Dotyczy: postępowania o udzielenie zamówienia publicznego nr IN.271.4.2024 na:
„Budowa żłobko-przedszkola w miejscowości Chwałowice”

Odpowiedzi na pytania:**Pytanie 1.**

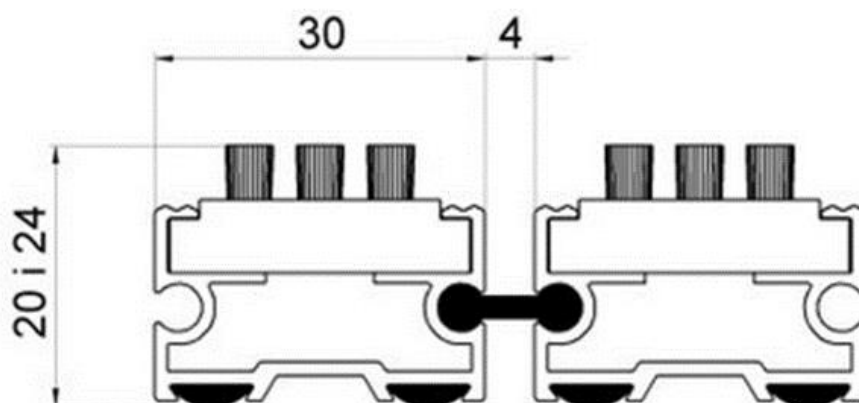
W przedmiarach robót nie uwzględniono wycieraczek zewnętrznych 120x100cm – 3szt i 200x100cm – 2szt. Proszę o informację czy należy je ująć w ofercie oraz o podanie ich parametrów.

Zamawiający informuje, że należy do oferty uwzględnić wycieraczki zewnętrzne w wykonaniu aluminiowym.

Należy zastosować: Wycieraczka systemowa ze szczotkami listwowymi osadzonymi w aluminiowych profilach nośnych

Szerokość listwy czyszczącej: 30 mm

Wysokość: 20 mm

Wykonanie: Aluminium
